Stavba: Výměna technologie měřírny Bory

Popis víceprací a méně prací

Detail A

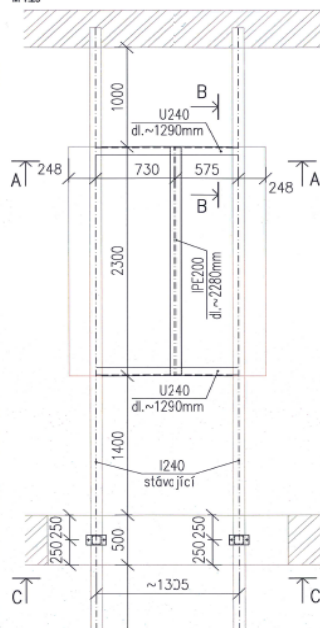
Položky č. 45, 46, 47, 48 – požární opláštění dodatečných OK pro zpevnění únosnosti stropu pro technologii viz přílohy výkresy statika včetně přesunů hmot.

OCELOVÁ PODPORA POD TRAFÓ **PŮDORYS** M 1:25

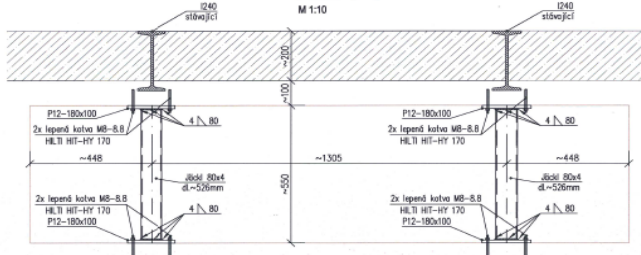
Doplnění OK pro podepření stropní konstrukce - zvýšení únosnosti pro novou technologii - včetně přesunu materiálů – viz přílohy výše u položek č. 45, 46, 47, 48.

OCELOVÁ VÝMĚNA NAD DVEŘMI M 1:10

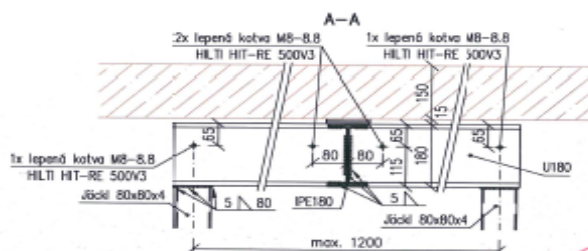
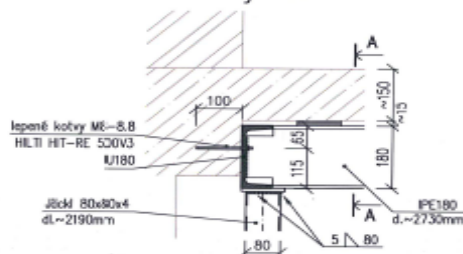
Dodávka a montáž nových dveří - 1.NP, 1.PP – kompletní výměna stávajících dveří za nové kromě 3 ks stávajících požárních viz zápis z KD č. 11 – požadavek investora.

Překlad v 1.PP

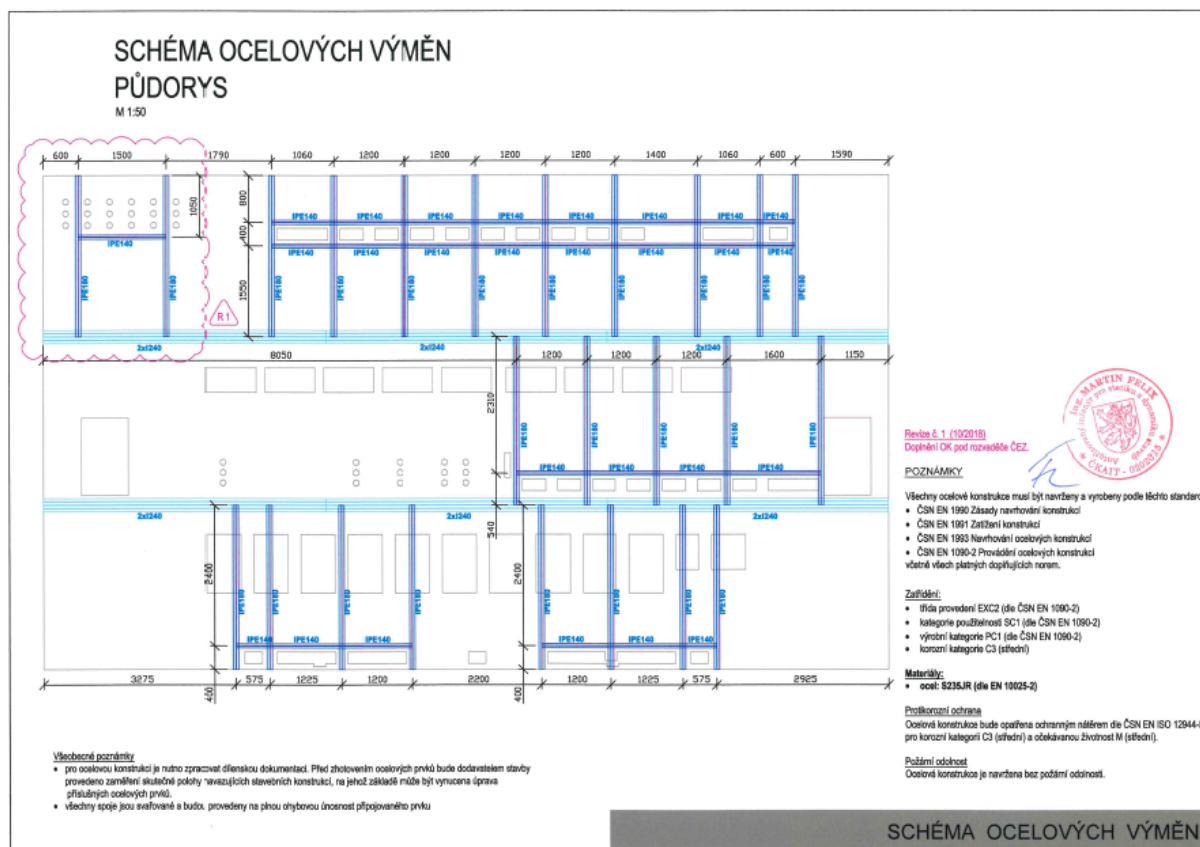
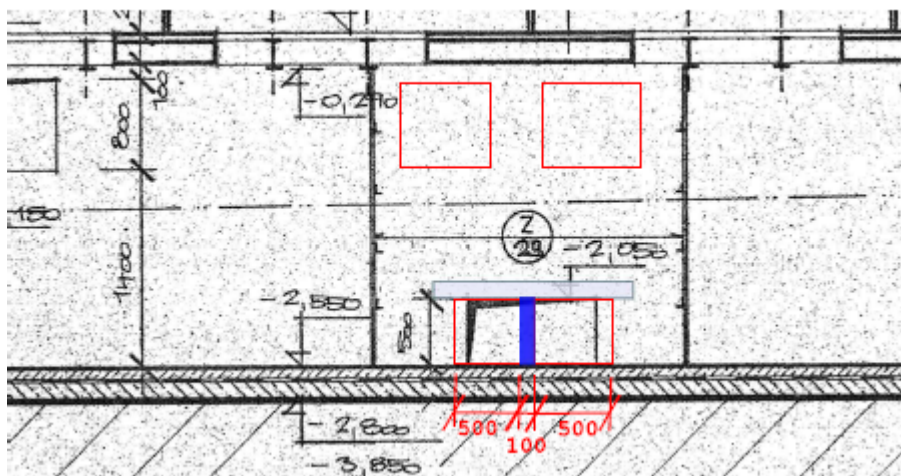
1.NP zazdění okna 3,6m² R22 ČEZ + 1.PP zazdění otvoru 0,7 m² pro kabely + otvoru 1,5m² pod rampou.
